**AUDIT BEZPEČNOSTI  
POZEMNÍCH KOMUNIKACÍ**

**II/125**

**LOUŇOVICE – KAMBERK**

**FÁZE II. PDPS (KONCEPT)**

**Obrázek 22 – Nadměrná šíře jízdních pruhů, obec Kamberk.**

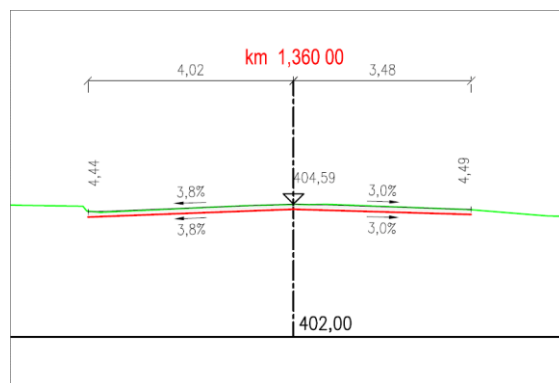
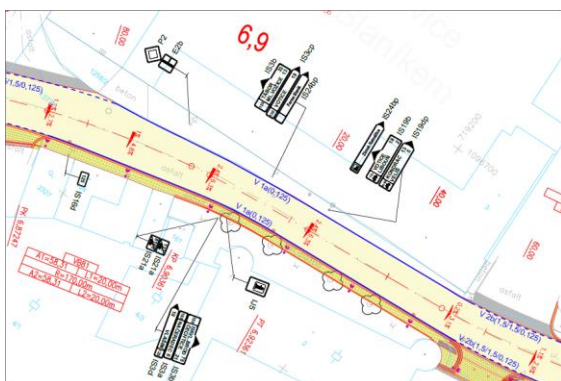
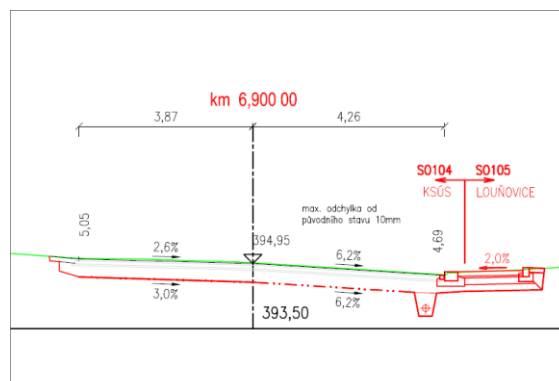
Z důvodu nemožnosti provést v celém posuzovaném úseku adekvátní šířkové uspořádání odpovídající dané návrhové kategorii, resp. i rozšířením v místech oblouků, je VZD V 4 „Vodící čára“ realizována v maximální možné šíři zpevněné části vozovky. V takovém případě je provedení zcela opodstatněné, riziko je naopak spatřováno v místech, kdy šířkové uspořádání dovoluje vyšší šíři jízdního pásu, než jsou navrhované 3 m. Takovéto provedení je realizováno zejména v intravilánových částech (SO 102 – km 1,300 – 1,500; km 1,600 – 1,700, SO 104 – většina úseku) V těchto případech je vhodné zachovávat maximální možnou šíři 3 m (kromě případného rozšíření v oblouku) a nepřekračovat ji. Řidiči jedoucí ve velkoryse navržených jízdních pruzích mají tendenci zvyšovat rychlost svého vozu, což není v intravilánových podmínkách žádoucí. Šířkové uspořádání v obci Kamberk v místě BUS zastávky souvisí i s rizikem č. 5 zmíněným v následující podkapitole 3.2.2.2.

**Obrázek 24 – Nadměrná šíře jízdních pruhů, městys Louňovice pod Blaníkem.**

**Obrázek 25 – Charakteristický příčný řez PK – městys Louňovice pod Blaníkem, km 6,900.**

- Úprava šířky jízdních pruhů na max. 3 m v přímém směru a rozšíření pouze v obloucích s ohledem na vlečné křivky vozidel.

**Obrázek 42** – Absence střední dělicí čáry na počátku městysu Louňovice pod Bláníkem.

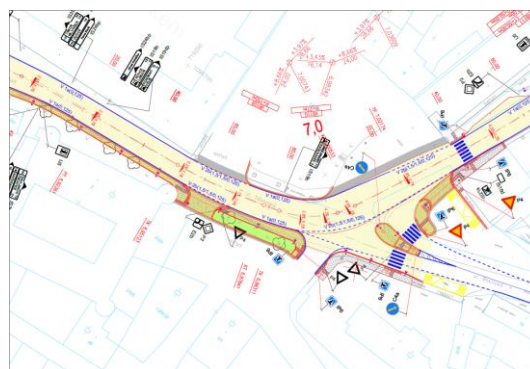
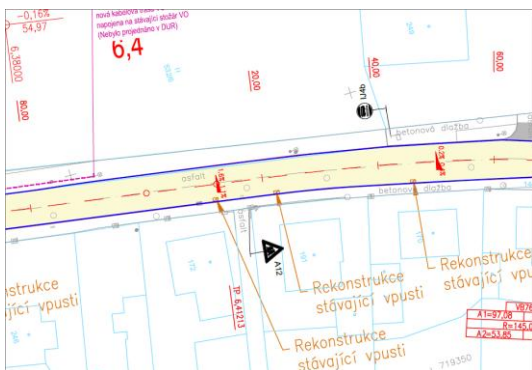
Šířkové uspořádání městysu Louňovice pod Bláníkem dovoluje realizovat střední dělicí čáru oddělující protisměrné jízdní pruhy. V místech, kde to aktuální dopravní uspořádání umožňuje je možné vyznačit střední dělicí čáru pomocí VDZ V 2b „Podélná čára přerušovaná“, ve zbývajících částech je vhodné použít VDZ V 1a „Podélná čára souvislá“. Řádné vymezení jízdních pruhů zvyšuje srozumitelnost daného prostředí a lépe řidiče vede, než pouze VDZ V 4 „Vodící čára“. Současně oddělení opačných jízdních směrů fakticky významně pozitivně ovlivňuje rychlost průjezdu motorových účastníků silničního provozu daným úsekem.

**Obrázek 43** – Absence střední dělicí čáry v místě rekonstruované křižovatky a náměstí Jana Žižky.

- Realizace VDZ V 1a, případně V 2b v celém posuzovaném intravilánovém úseku.

**Obrázek 46** – Nesoulad provedení SDZ E 2b pod P 2 a absence dodatkové tabulky na vedlejších ramenech křižovatky v km 7,000.

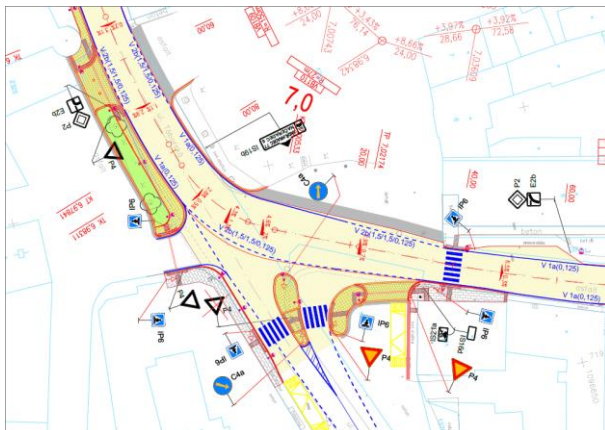
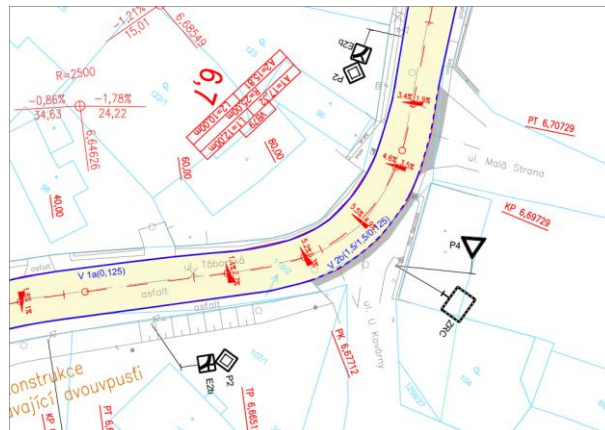
Obdobná situace se nachází i v předešlé křižovatce v km 6,700, kde nejsou sjednoceny dodatkové tabulky osazené společně se SDZ P2. Na vedlejší komunikaci (MK U Kovárny) je vhodné z důvodu lepší vysvětlitelnosti daného prostoru osadit pod SDZ P 4 rovněž i dodatkovou tabulku E 2b.

**Obrázek 47** – Nesoulad provedení SDZ E 2b pod P 2 a absence dodatkové tabulky na vedlejších ramenech křižovatky v km 6,700.

- Sjednocení SDZ E 2b na hlavní PK.
- Realizace SDZ E 2b na vedlejších ramenech křižovatky.

**Obrázek 51 – Místa sjezdů v blízkosti zámku Louňovice.**

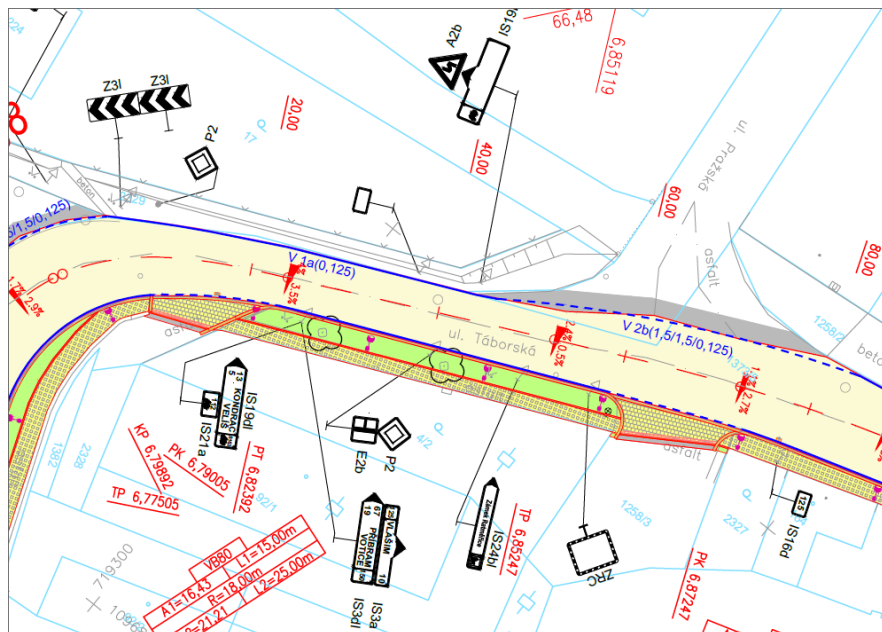
Vyznačení míst sjezdů mimo PK je doporučováno realizovat pomocí VDZ V 4 „Vodící čára“, nikoliv pomocí VDZ V 2b „Podélná čára přerušovaná“. Jedná se konkrétně o místa ležící v km 6,820 a v km 6,860, kde dochází k připojení účelových komunikací vedoucích k budovám v blízkosti zámku Louňovice.

**Obrázek 52 – Chybně provedené VDZ v místě parkoviště.**

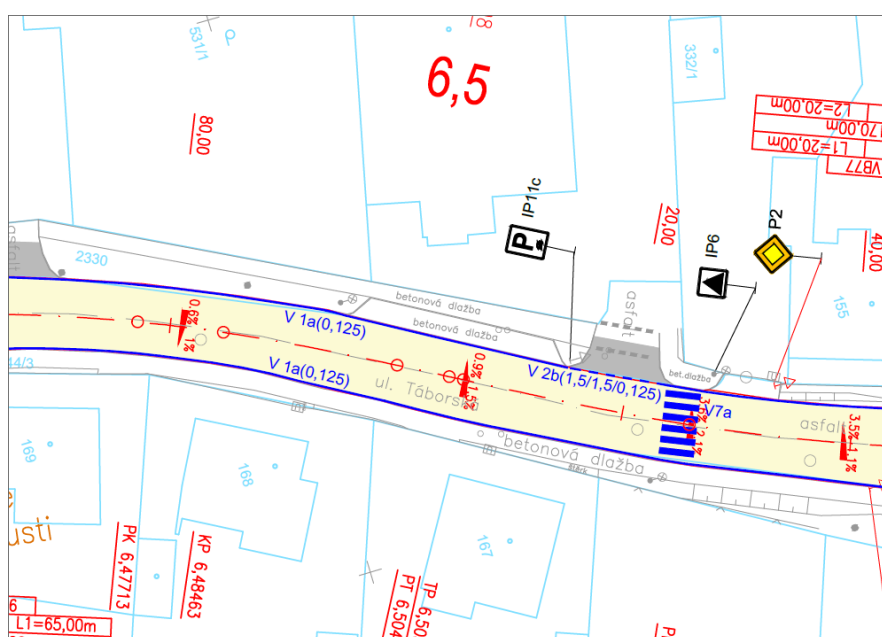
Při posuzování VDZ je doporučováno ponechat vyznačení místa pro podélné stání vozidel (km 6,500) pomocí VDZ V 10d „Parkovací pruh“. V současné době je toto značení v daném místě značně opotřebované, nicméně jeho obnova i budoucí realizace je vhodnější než navrhovaná změna na VDZ V 4 „Vodící čára“.

**Obrázek 53** – Návrh SDZ v podobě směrových tabulí v km 6,830 ve směru staničení PK.

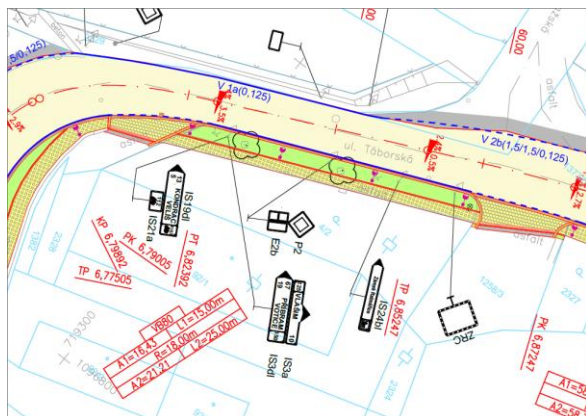
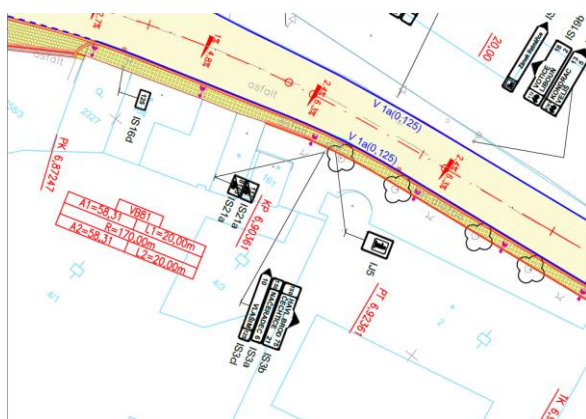
Při lokální prohlídce bylo identifikováno, že provedení stávajícího svislého dopravního značení nekoresponduje s nově navrhovaným. Konkrétně se jedná o SDZ IS 1a a IS 1b ležící v km 6,825 a km 6,900. Dle auditorského týmu se jeví současné provedení jako opodstatněné. Primárně z těchto důvodů je doporučována kontrola projektové dokumentace, a to za účelem ověření, zda došlo pouze k opomenutí předmětné SDZ vyznačit, resp. je požadováno zdůvodnění této absence v současném návrhu.

**Obrázek 54** – Současné provedení SDZ v podobě směrových tabulí.

**Obrázek 55** – Návrh SDZ v podobě směrových tabulí v km 6,900 ve směru staničení PK.

**Obrázek 57 – Rizikový propustek v km 0,360.**

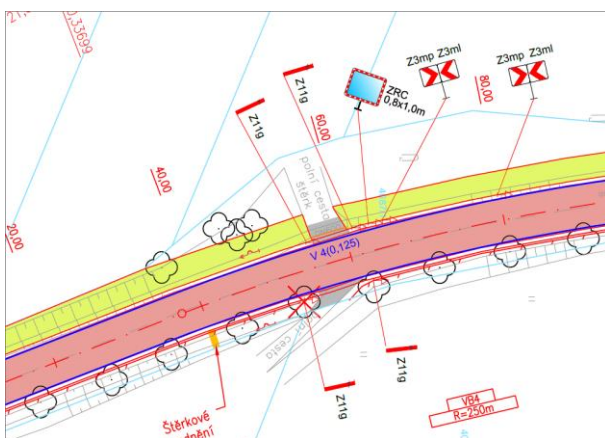
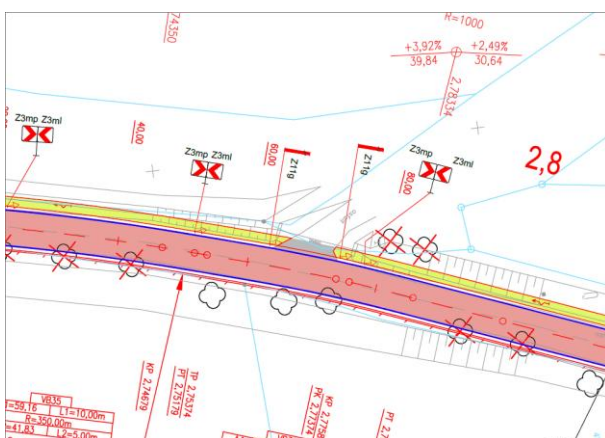
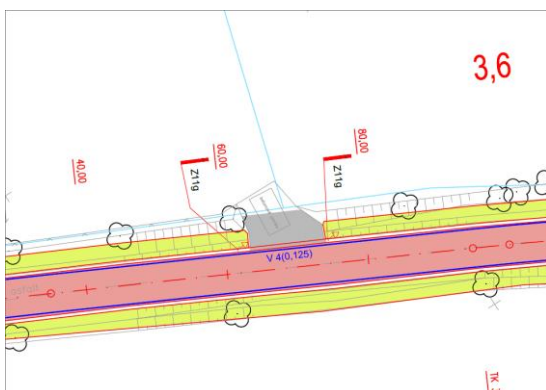
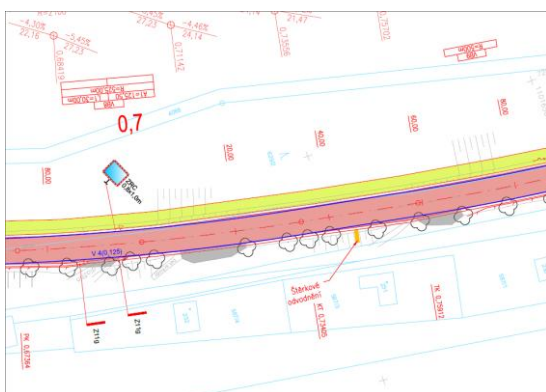
### **Riziko č. 12 – Tuhá čela propustků v místě sjezdů. (SO 101)**

**Obrazek 58** – Fotodokumentace současného stavu propustku v km 0,360 (ve směru staničení silnice II/125).

**Obrázek 59 – Rizikový propustek v km 2,770.**

**Obrázek 60** – Fotodokumentace současného stavu propustku v km 2,770 (ve směru staničení silnice II/125).

**Obrázek 61** – Rizikový propustek v km 3,570.

**Obrázek 62** – Ukázka současného stavu propustku v km 3,570 (ve směru proti staničení).

- Za vhodné sanační opatření lze označit stavební úpravu rizikových tuhých čel pod účelovými komunikacemi. V tomto případě se jeví jako ideální realizovat zešíkmení čel propustků, čímž bude výrazně sníženo identifikované riziko vzniku následků na zdraví pro posádku kolidujícího vozidla.

**Obrázek 65** – Rizikové stromy v blízkosti směrového oblouku v km 2,380.

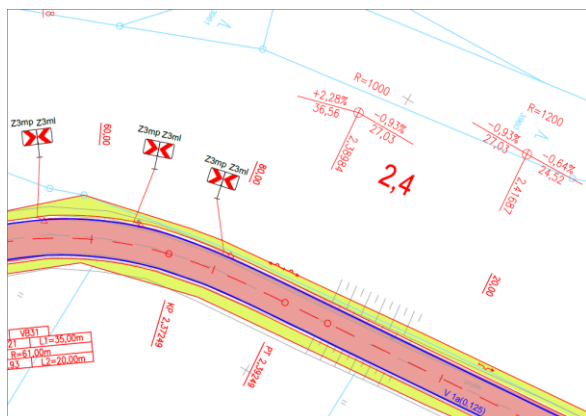
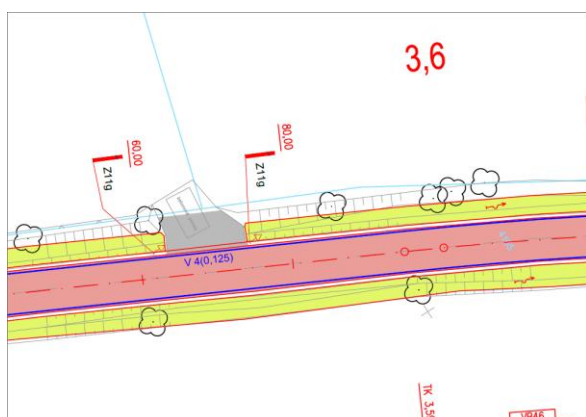
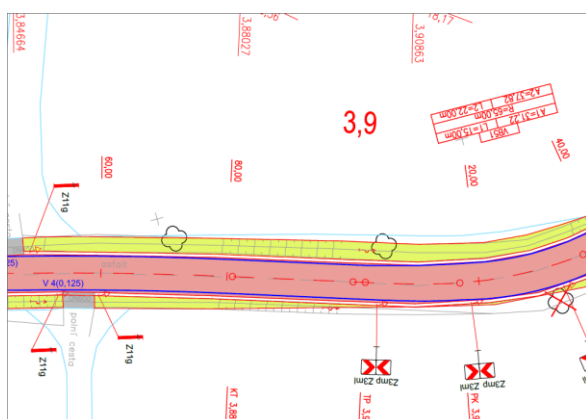
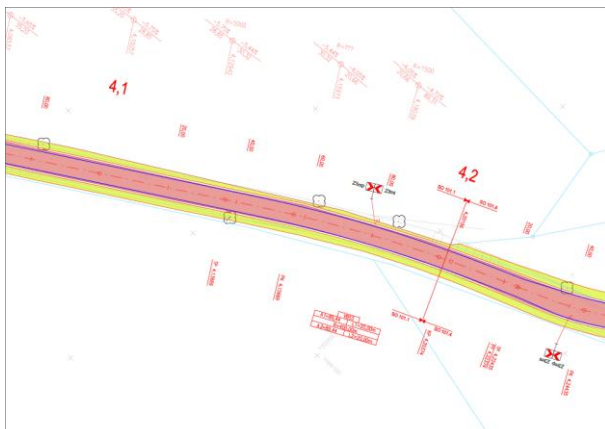
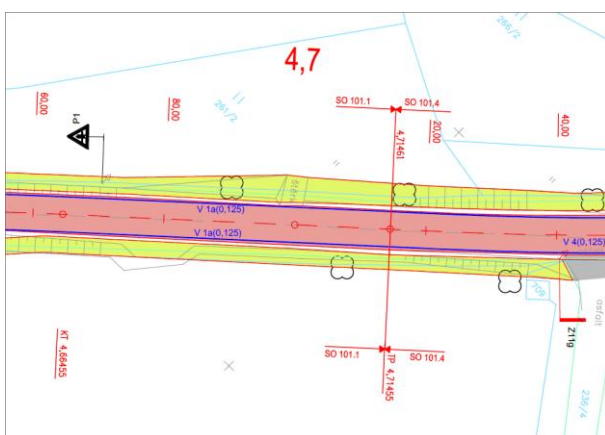
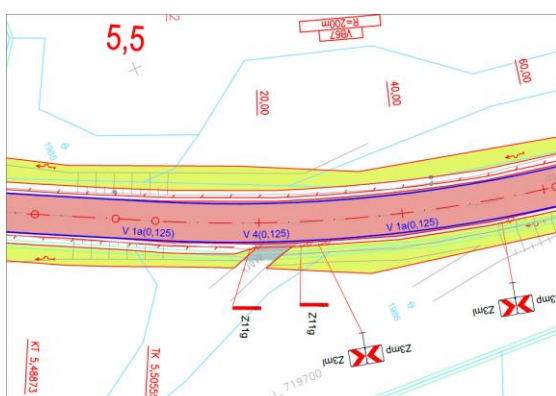
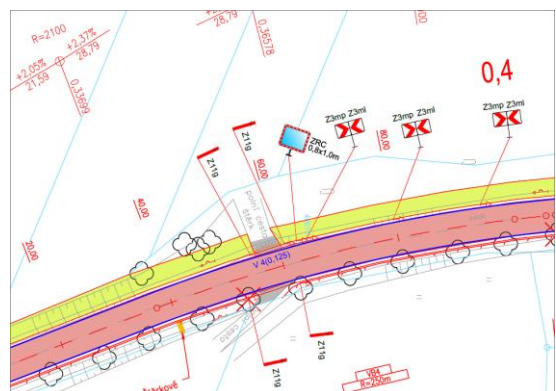
## Riziko č. 14 – Rizikové stromy v okolí PK. (SO 101)

**Obrázek 66** – Rizikové stromy v blízkosti směrového oblouku v km 2,380 (protisměru staničení).

**Obrázek 67** – Vzrostlý strom v km 3,590.

**Obrázek 68** – Fotodokumentace stromu ve směru staničení v km 3,590.

**Obrázek 69** – Dva vzrostlé stromy v blízkosti PK v km 3,870 a km 3,910.

**Obrázek 70** – Stromy v km 3,870 a km 3,910 (protisměru staničení) silnice II/125.

**Obrázek 71** – Stromy v blízkosti PK v km 4,140, km 4,620 a km 4,185.

**Obrázek 72** – Stromy v blízkosti PK v km 4,140, km 4,620 a km 4,185. Pohled ve směru staničení.

**Obrázek 77** – Stromořadí v km 5,295 – 5,390.

**Obrázek 78** – Stromořadí v km 5,295 – 5,390  
v protisměru staničení silnice II/125.

**Obrázek 79** – Vzrostlý strom v místě sjezdu  
v km 5,520.

- Pokud je to možné, je doporučováno rizikovou zeleň odstranit. V opačném případě je nezbytné realizovat silniční záchytná zařízení, a to v provedení dle TP 114 [15].

**Obrázek 91 – Nedostatečně ochráněné místo propustku a okolní vegetace.**

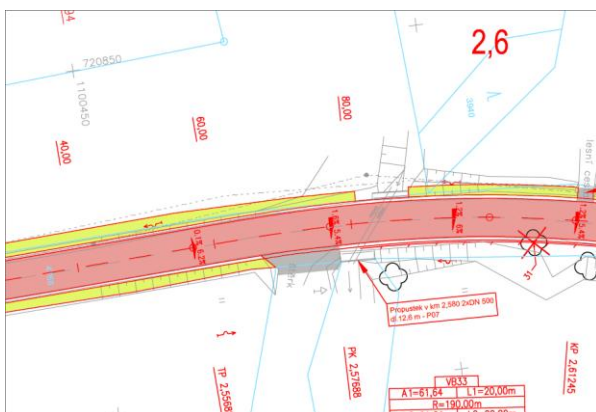
Významné riziko, které lze ve vztahu k prvkům pasivní bezpečnosti identifikovat, se nachází v km 2,580. Za účelovou komunikací se uvažuje s instalací nových ocelových svodidel s úrovní zadržení H1, které cílí především na ochranu pevných překážek, nicméně již neadekvátně ochraňují prostor příčného propustku a jejího přilehlého okolí. V případě, že vozidlo opustí prostor komunikace, vzniká vážné riziko vyjetí do nedostatečně ochráněné hlubiny a mohou vznikat sekundární následky nehody pro posádku vozidla. Současně dle technické zprávy je uvažováno s rekonstrukcí propustku a realizací šikmých čel, nicméně není uvedeno, zda bude odstraněno i stávající ocelové zábradlí či nikoliv.

**Obrázek 93** – Současný návrh provedení svodidla, ukázkový příklad mezi km 2,600 – 2,700.

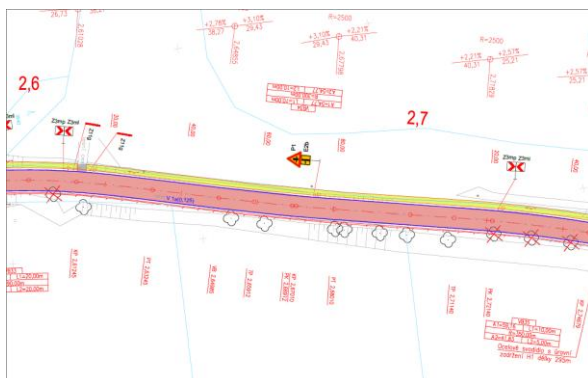
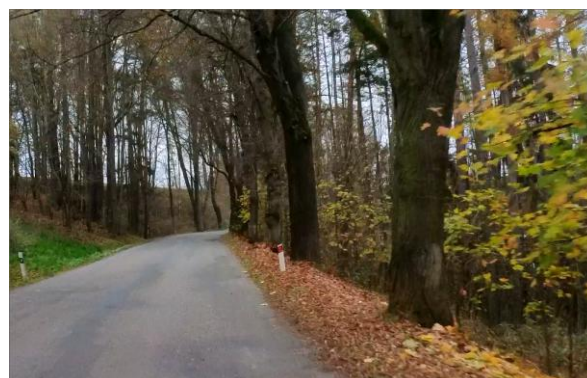
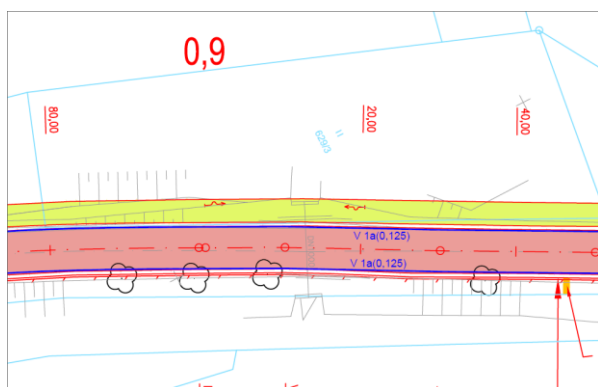
#### **Riziko č. 19 – Nedostatečná pracovní šířka svodidla. (SO 101)**

Při plánované rekonstrukci silnice II/125 se uvažuje o instalaci silničního záchytného zařízení v podobě ocelového svodidla s úrovní zadržení H1, téměř v plné délce od počátečního staničení km 0,000 až k obci Kamberk (km 1,160). Přerušení návrhu svodidla je uvažováno u chatové oblasti v úseku km 0,700 – 0,770, kdy specifikace bezpečnostního rizika této lokality byla již uvedena v podkapitole 3.2.5 (Riziko č. 13).

**Obrázek 94** – Stromořadí v blízkosti silnice II/125 v km 2,660 – 2,710.

- V případě, že nebude možné odstranit pevné překážky, je vhodné sanační opatření spatřováno v instalaci stojin svodidla s vyšší frekvencí.
